OGGETTO: CUP 9269 - Istanza per il rilascio del provvedimento di VIA nell'ambito del Provvedimento autorizzatorio unico regionale ex art. 27bis D.lgs.152/2006 e ss.mm.ii. relativamente al progetto di "progetto di un impianto di produzione di energia elettrica da fonte solare denominato 'Isola del Sole', di potenza complessiva pari a 7,50 MWp ubicato nel Comune di Cancellò ed Arnone (CE), con opere di connessione nel Comune di Villa Literno e Cancellò ed Arnone" – Proponente - Risorsa Solare S.r.l. – Convocazione Conferenza di Servizi.

Metanodotto Snam RG interferito: Derivazione per Castelvolturmo DN 200 75 bar

PROGETTO PER LA REALIZZAZIONE DI UN IMPIANTO FOTOVOLTAICO DENOMINATO "ISOLA DEL SOLE" DELLA POTENZA DI 7500 kWp

Istruttoria della Procedura di Valutazione di Impatto Ambientale (V.I.A.)

RISOLUZIONE INTERFERENZA SNAM

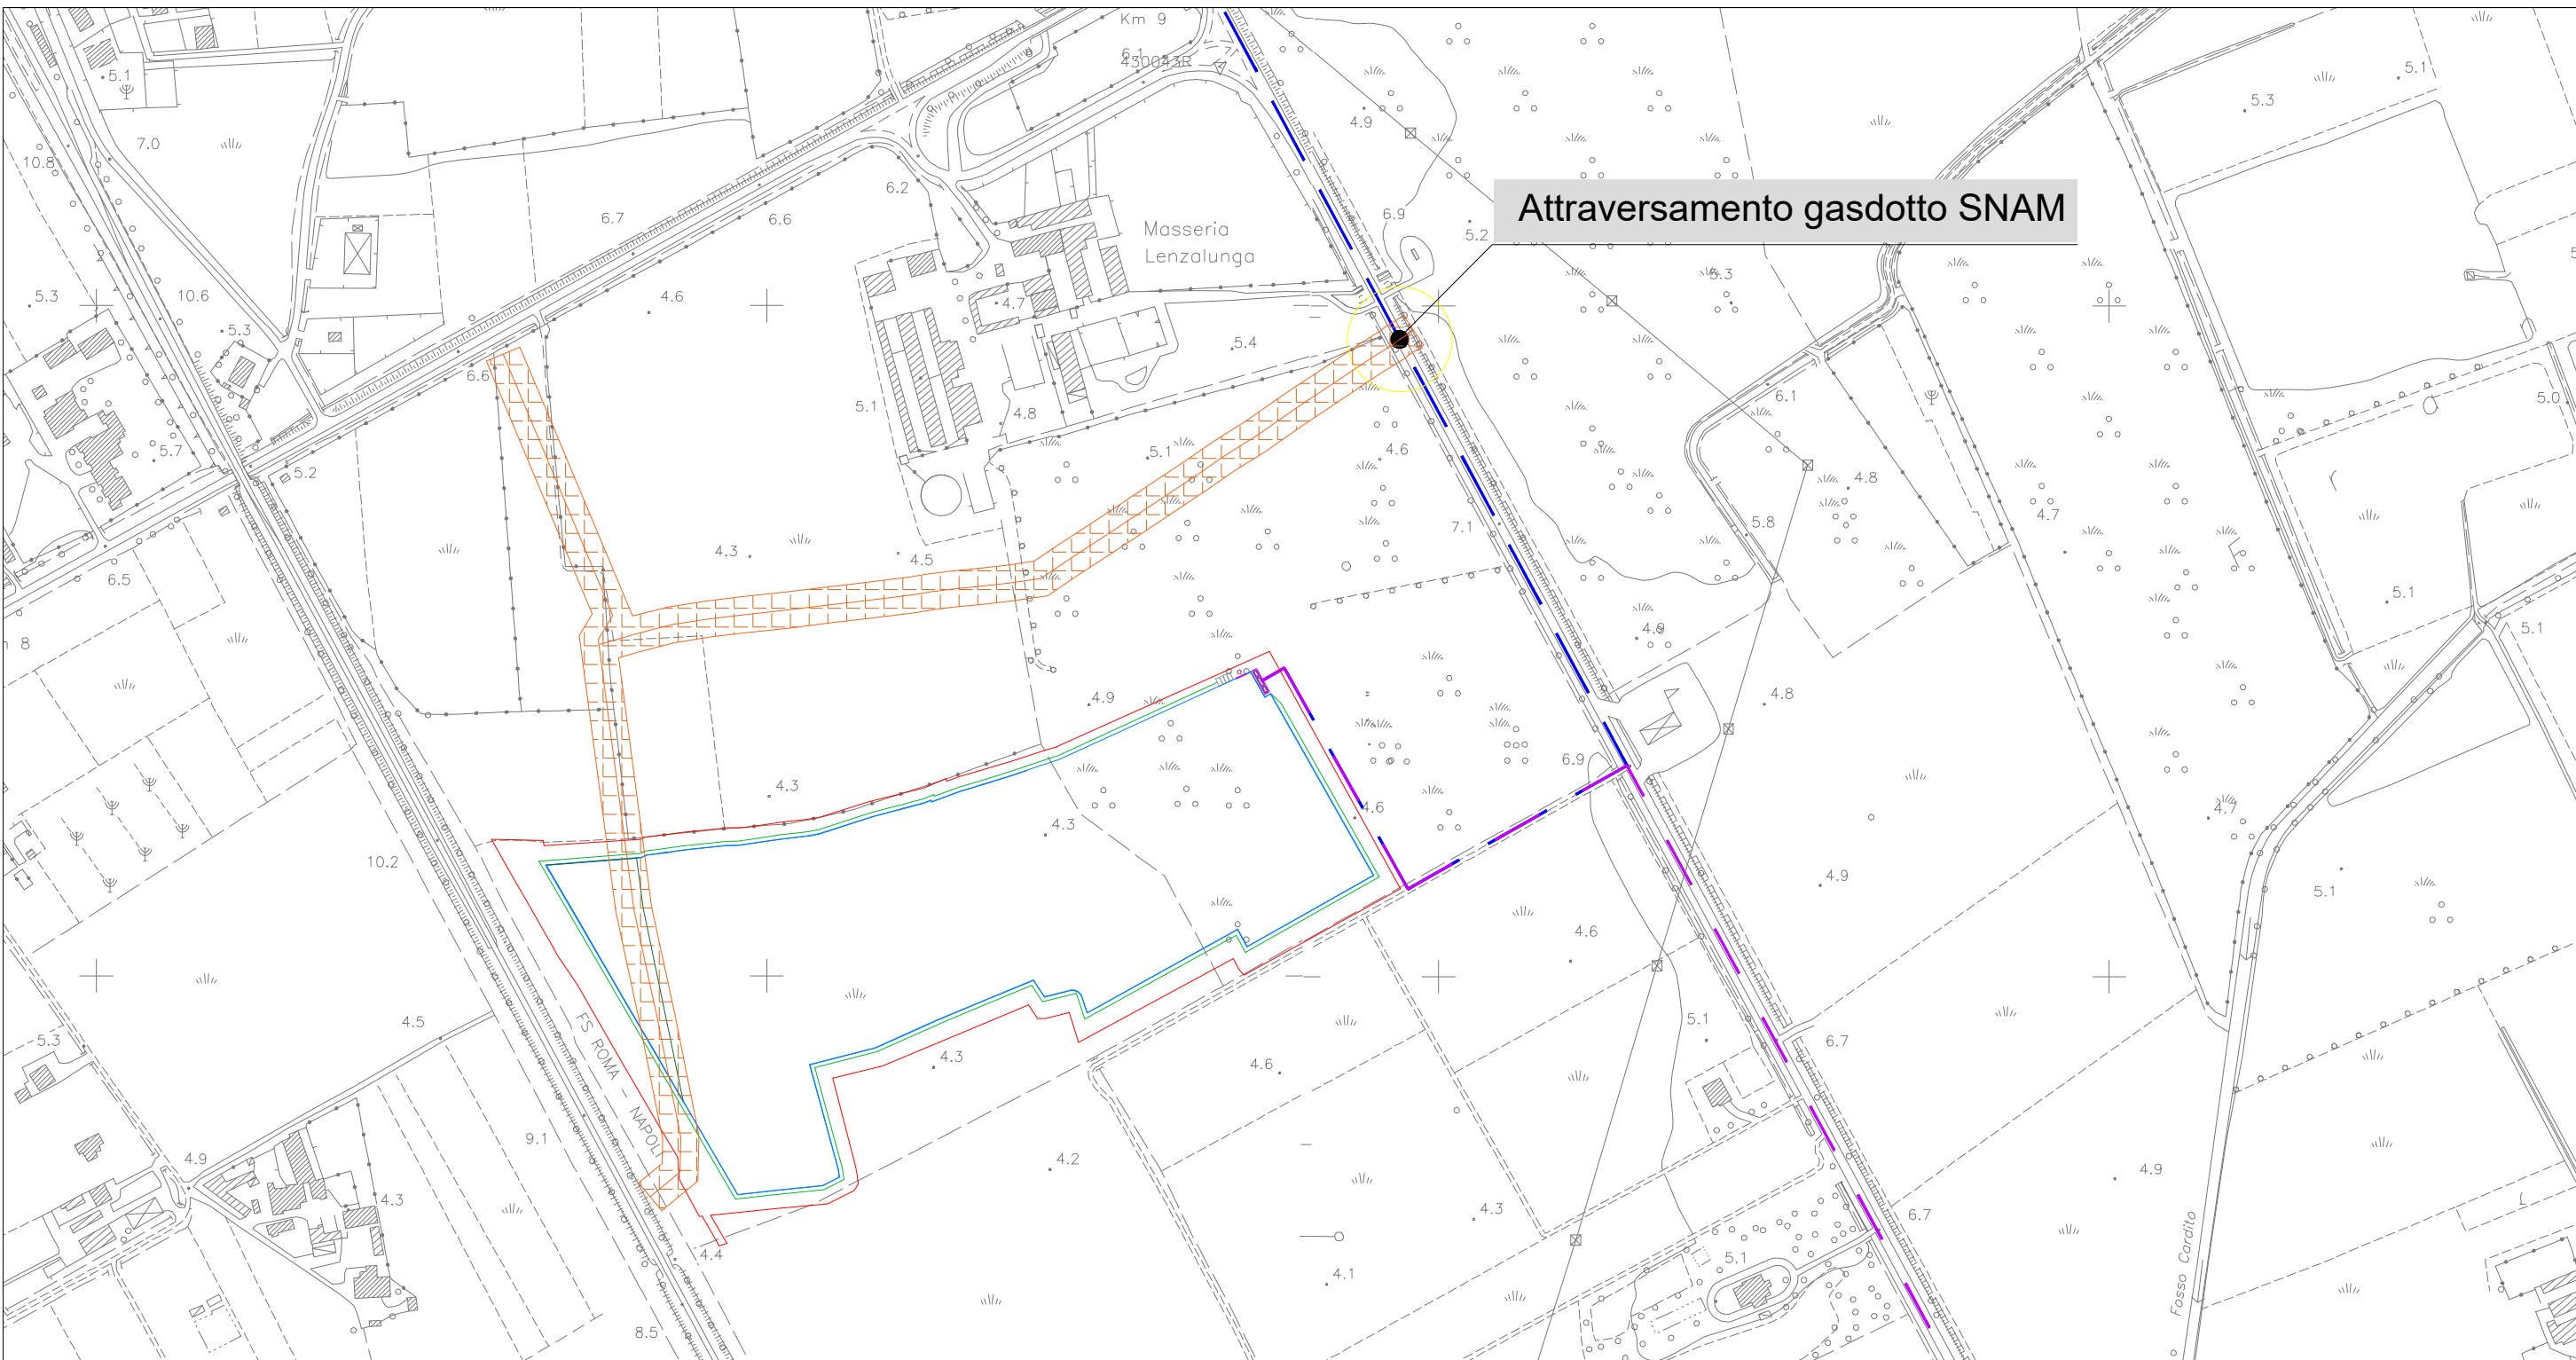
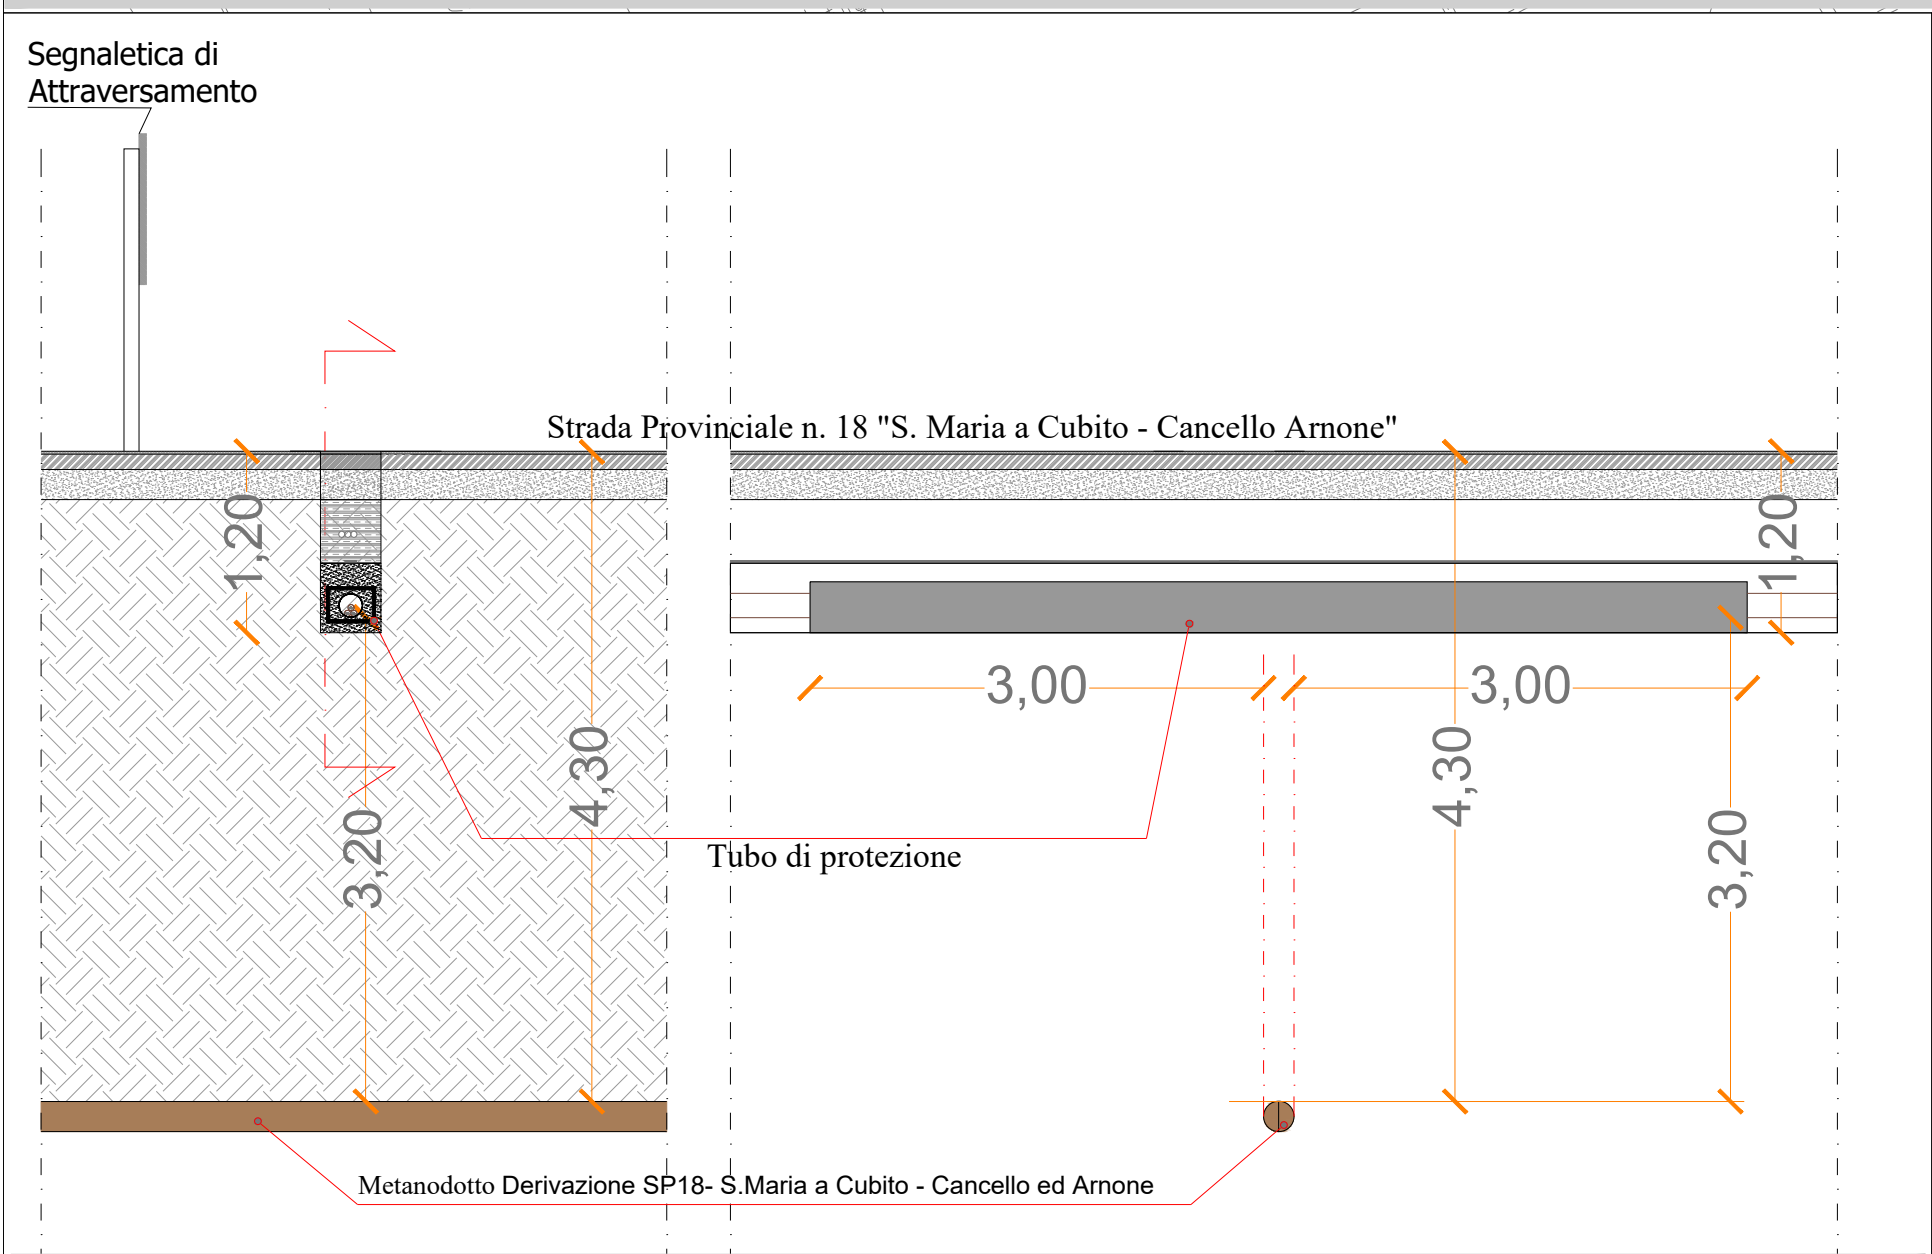
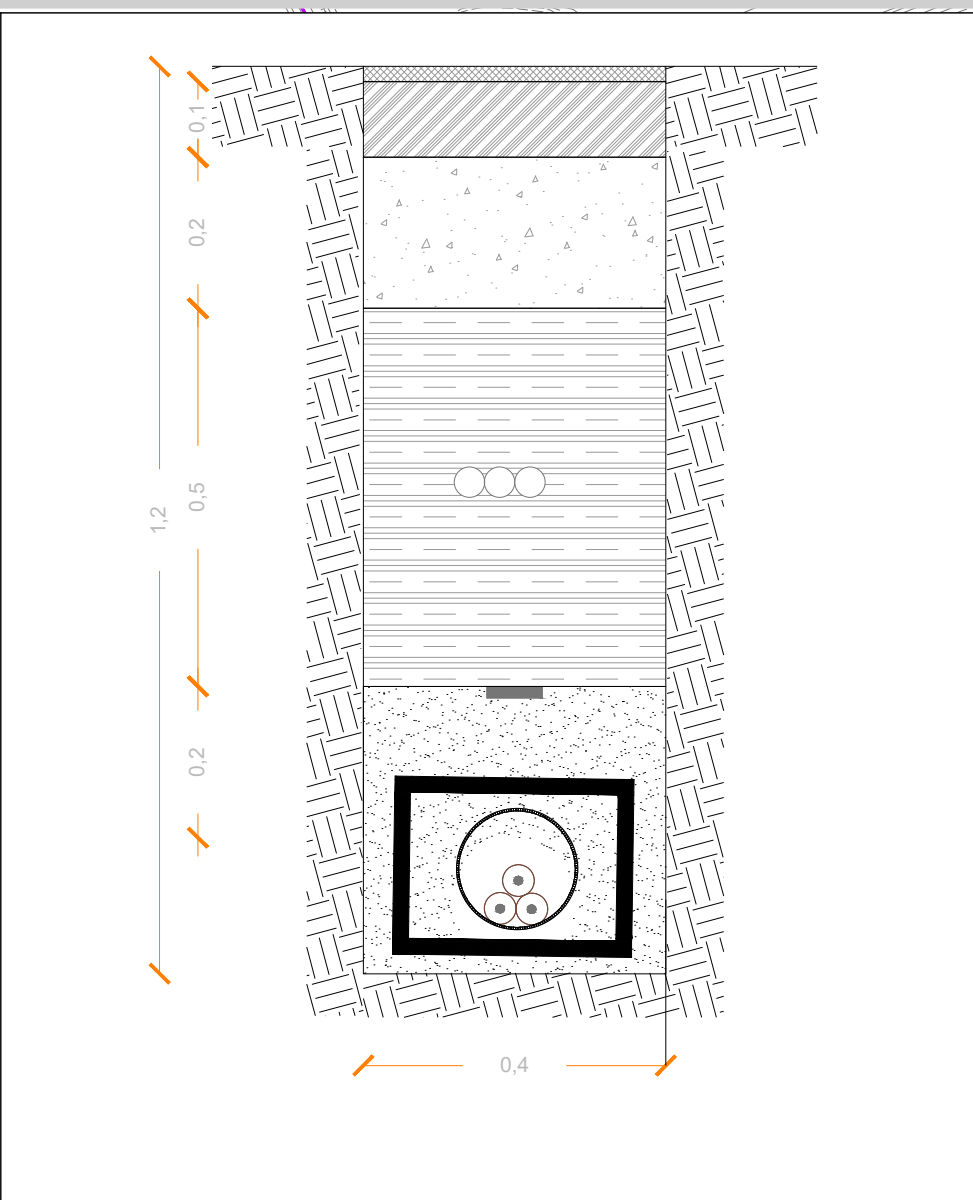
Nel contempo, viste le modifiche apportate dal soggetto proponente al layout dell'impianto, si esprime, per quanto di competenza, proprio parere favorevole alla realizzazione dell'opera, subordinatamente all'accettazione da parte del soggetto proponente delle seguenti prescrizioni tecniche relative sia all'attraversamento del nostro gasdotto in esercizio con la nuova linea elettrica di richiusura interrata, che alla recinzione dell'impianto da realizzarsi all'interno della fascia asservita dal nostro gasdotto:

- i pali di sostegno in acciaio su fondazione di calcestruzzo dovranno essere posti ad una distanza non inferiore a metri 1,00 dal metanodotto;
- I lavori di realizzazione della recinzione e di scavo per la posa della linea elettrica, nei tratti interferenti la nostra condotta, dovranno essere preventivamente concordati con il nostro ufficio in indirizzo (tel. 0823 1989784), che provvederà alla stesura di verbale in cui, tra l'altro, è previsto il nominativo dell'impresa esecutrice dei lavori e quello della compagnia assicuratrice, fornendo anche durante la fase esecutiva dei lavori stessi la necessaria assistenza con proprio personale.

- Dovrà sempre essere garantita la possibilità di poter ispezionare a vista il tracciato del tratto di metanodotto ricadente all'interno dell'area recintata;

- dovrà essere garantita la possibilità di accesso in ogni tempo con il personale ed i mezzi necessari, alle opere ed agli impianti ricadenti all'interno dell'area recintata, qualora la scrivente Società abbia la necessità di eseguire lavori di manutenzione ordinaria e/o straordinaria su tale tratto di metanodotto;

- qualora ricorra la necessità di intervenire su tale tratto di metanodotto, gli eventuali danni causati ai manufatti realizzati o, comunque, a qualsiasi opera o materiale che costituisca ostacolo per il personale e i mezzi, non potranno, in nessun caso, costituire motivo di richiesta di risarcimento da parte del soggetto gestore dell'impianto.

- Resta altresì inteso che la fascia asservita ricadente all'interno dell'area recintata dovrà essere lasciata a terreno agrario, non potrà essere pavimentata né adibita a deposito di materiali e/o di mezzi ed apparecchiature in genere, né potrà essere alterata la quota di posa della condotta.
